Mission régionale d'autorité environnementale

**Avis délibéré sur le projet de concession de la ligne
ferroviaire Nancy (54) – Contrexéville (88)
porté par la Société par actions simplifiée (SAS) NOVA 14**

N° réception portail : 003596 /A P
n°MRAe 2025APGE80

Figure 2: Périmètre des missions d'entreprise ferroviaire (EF) et gestionnaire d'infrastructure (GI)

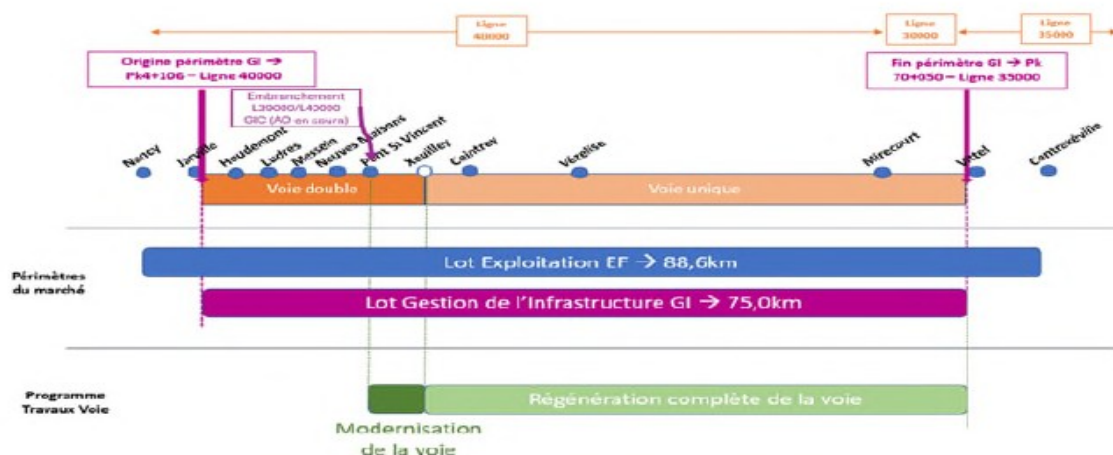
L'Ae relève que les informations du dossier sur la structure¹⁵ de la voie ferrée existante ne sont pas toutes cohérentes¹⁶, notamment au regard de la figure 2 de synthèse issue du dossier.

Pour la bonne compréhension et la bonne information du public, l'Ae recommande d'expliquer les différences entre les présentations de l'infrastructure ou de les mettre en cohérence (notamment les longueurs de ligne), et de préciser que l'étude d'impact porte bien sur l'ensemble des 88,6 km de la ligne prévue en exploitation.

Figure 4: Emprise de la base arrière et du SMI/SMR de Mirecourt

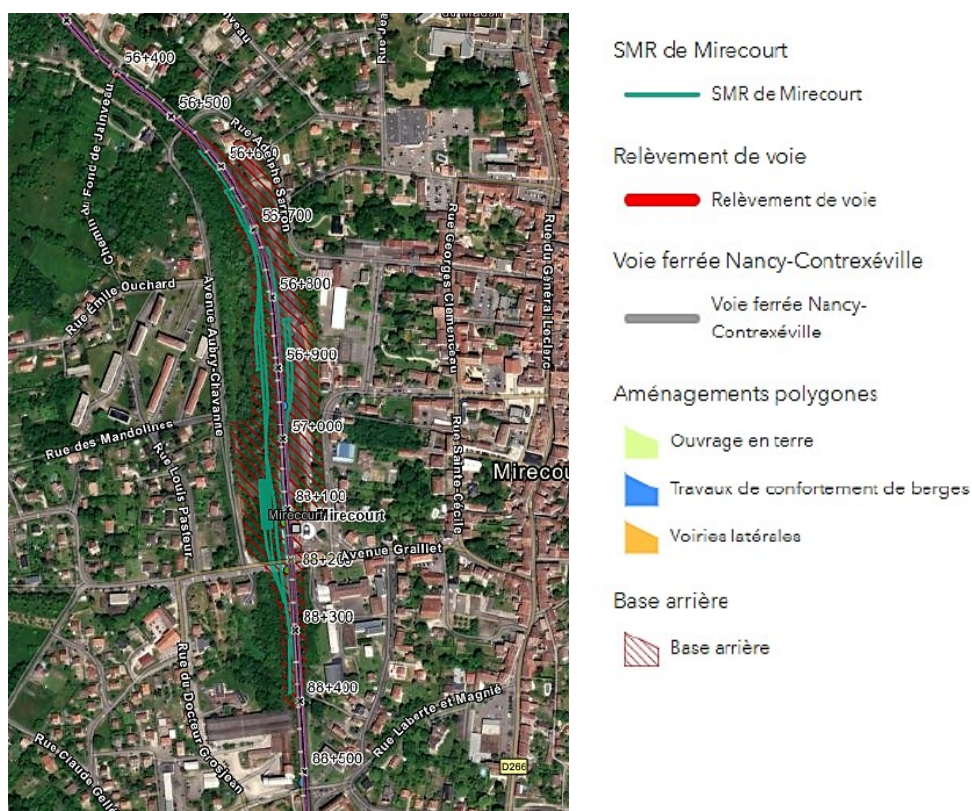
Le dossier indique également que la base arrière utilisée pendant la période de travaux de Mirecourt, située en milieu urbain au droit de la gare existante de Mirecourt et au niveau de l'emplacement du futur centre d'exploitation SMI/SMR, occupera une surface d'environ 6 ha. L'implantation de cette base arrière de travaux sur ce site va impliquer un défrichement dont la surface n'est pas précisée.

Le périmètre de la base arrière de travaux et du SMI/SMR est représenté en figure 3 du présent avis. Le dossier indique que la zone de la base arrière non exploitée par les activités du SMI/SMR sera renaturée à la fin des travaux par recolonisation et végétalisation naturelle.

L'Ae recommande au pétitionnaire de préciser la surface de défrichement nécessaire pour l'implantation de la base arrière et du centre d'exploitation SMI/SMR de Mirecourt, ainsi que les procédures administratives induites par ce défrichement.

Figure 5: Extrait de la cartographie des zones humides

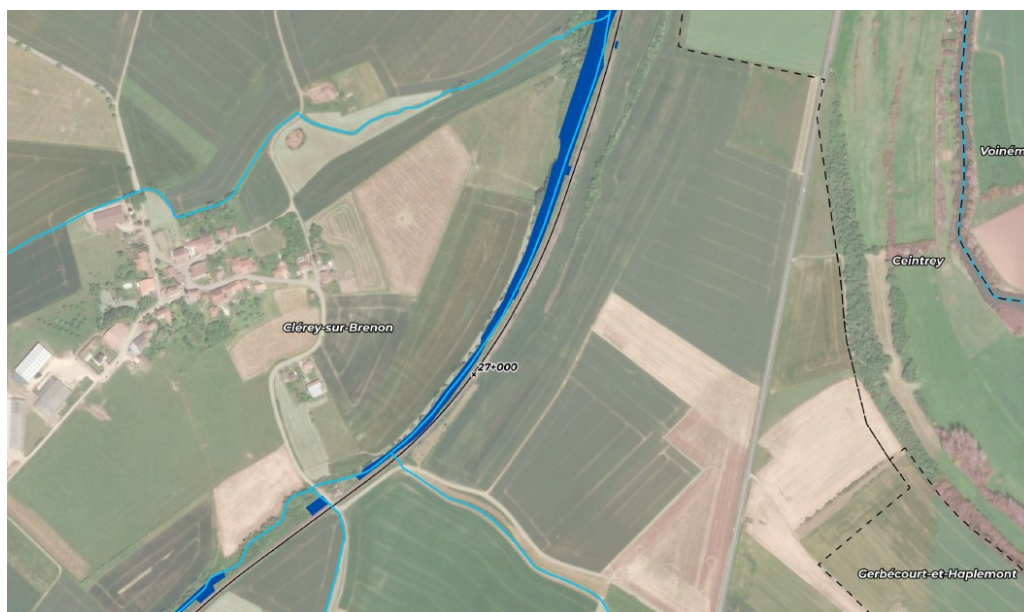
L'Ae rappelle que le SDAGE Rhin-Meuse, en application des orientations T3 – O7.4.4 et T3 – O7.4.5, préserve les zones humides, ainsi que le SRADDET par sa règle n°9.

L'Ae souligne l'importance des zones humides pour l'adaptation d'un territoire au changement climatique, car elles constituent des réserves d'eau en période de sécheresse et peuvent atténuer ou ralentir les ruissellements en cas de fortes pluies (lutte contre les inondations), elles sont des filtres naturels en retenant de nombreux polluants, elles peuvent être le lieu d'habitats privilégiés de nombreuses espèces animales et végétales et régulent le climat local en apportant de la fraîcheur en période chaude. Elles contribuent également à la lutte contre le changement climatique par leur capacité de stockage du carbone.
